**AVIS RELATIF À LA PROTECTION
CONTRE LES EVENTUELS EFFETS NOCIFS ET NUISANCES
PROVOQUÉS PAR LES RAYONNEMENTS NON IONISANTS
GÉNÉRÉS PAR DES ANTENNES ÉMETTRICES STATIONNAIRES**

Commune : CHARLEROI - Exploitant : ORANGE

Référence exploitant : 155C1_2 / 30004C1_2 / 40004C1_1 / 50004C1_1

Rapport n° 2453 / 2024

Figure 1 : Vue en plan des lieux de séjour et des points de contrôle

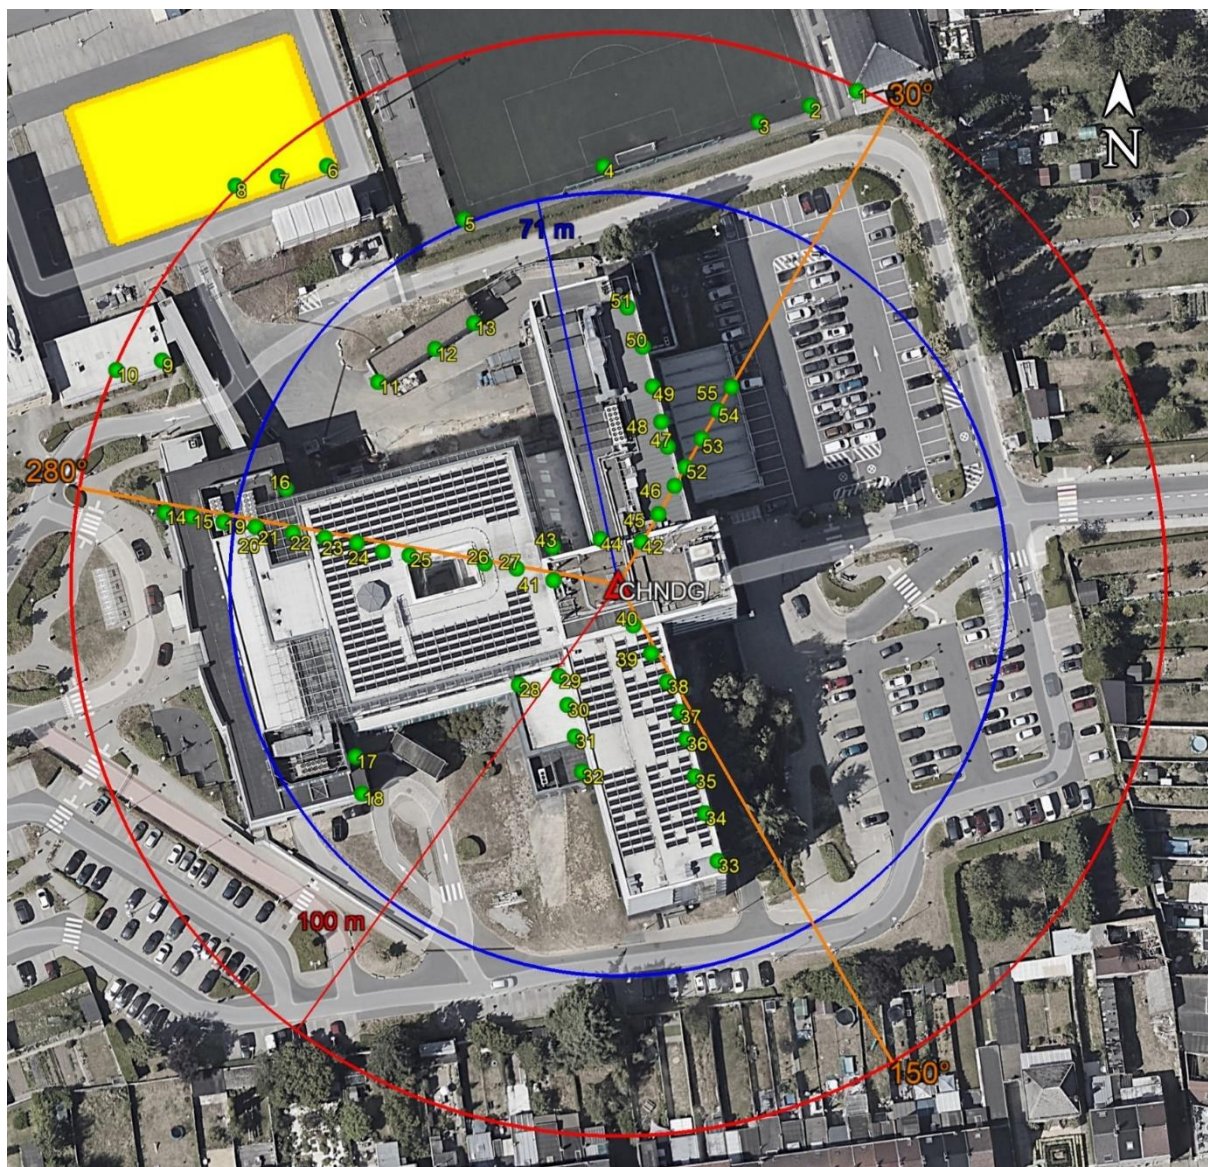
- le numéro du point de contrôle repris sur un des plans de la figure 1;
- le numéro du LS dans lequel se trouve le point de contrôle de la 1^{ère} colonne ;
- l'atténuation d'obstacle prise en compte pour le calcul de l'indice d'exposition dans le LS ;
- le résultat du calcul de l'indice d'exposition.

N° point de contrôle	LS	Atténuation (dB)	Indice d'exposition relatif à la limite par installation IE_i
34	LS14	3,0	0,977
33	LS14	3,0	0,852
51	LS14	3,0	0,714
50	LS14	3,0	0,698
35	LS14	3,0	0,689
19	LS14	3,0	0,588
20	LS14	3,0	0,546
21	LS14	3,0	0,362
47	LS14	3,0	0,185
36	LS14	3,0	0,169
49	LS14	3,0	0,166
46	LS14	3,0	0,164
10	LS9	3,0	0,156
14	LS14	3,0	0,153
22	LS14	3,0	0,151
48	LS14	3,0	0,120
8	LS6	3,0	0,115
9	LS9	3,0	0,115
7	LS6	3,0	0,104
15	LS14	3,0	0,096
6	LS6	3,0	0,091
37	LS14	3,0	0,084
38	LS14	3,0	0,072
25	LS14	3,0	0,064
23	LS14	3,0	0,059
45	LS14	3,0	0,054
24	LS14	3,0	0,050
26	LS14	3,0	0,044
1	LS1	3,0	0,042
2	LS2	0,0	0,036
39	LS14	3,0	0,033
27	LS14	3,0	0,031
3	LS2	0,0	0,030
41	LS14	10,0	0,026
16	LS14	3,0	0,024

En ce qui concerne les antennes de l'installation mentionnées dans le tableau 1, la distance maximale à laquelle la limite pourrait être atteinte, à l'extérieur, est égale à 97,9 m. S'il n'y a pas de LS à une distance inférieure, les antennes respectent forcément la limite d'immission.

Dans le cas des LS situés à l'intérieur des bâtiments, une atténuation d'obstacle est prise en compte et il en résulte que la distance maximale à laquelle la limite pourrait être atteinte se réduit à 69,3 m.

Figure 2 : Vue en plan des installations d'antennes dans un rayon de 300 mètres autour de l'installation faisant l'objet de la demande d'avis

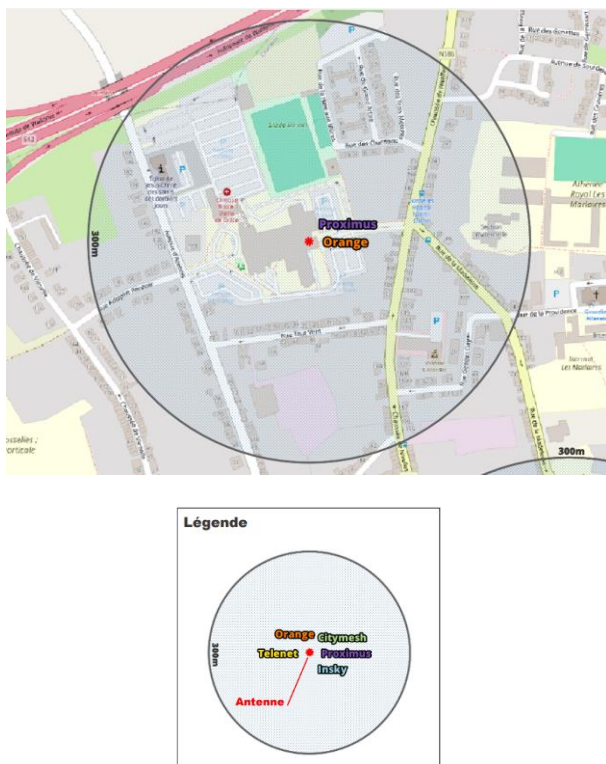
- il y a au plus 4 installations d'antennes émettrices stationnaires présentes dans la zone d'évaluation de 300 mètres de rayon représentée dans la figure 2, y inclus l'installation référencée dans le paragraphe 2 : la limite cumulative définie à l'article 4, §2 du décret est nécessairement respectée dans les lieux de séjour à l'intérieur de la zone d'évaluation de 300 mètres de rayon ;

- c) dans tous les autres cas, il a été vérifié que la limite cumulative définie à l'article 4, §2 du décret n'est pas dépassée dans les lieux de séjour sur base du nombre d'installations localisées dans la zone d'évaluation de 300 mètres de rayon représentée dans la figure 2, de leur localisation ainsi que des données inscrites dans la figure 1 et au paragraphe 4 du présent avis et dans les avis attestant le respect de la limite par installation ou de la limite abrogée de 3 V/m relatifs aux autres installations reprises dans la figure 2.

Compte tenu des considérations ci-dessus, il apparaît que l'intensité du rayonnement électromagnétique généré, dans les lieux de séjour situés dans un rayon de 300 mètres autour de l'installation référencée dans le paragraphe 2, par l'ensemble des antennes émettrices stationnaires de l'ensemble des exploitants du même site d'antennes émettrices stationnaires respecte la limite fixée à l'article 4, § 2 du décret.
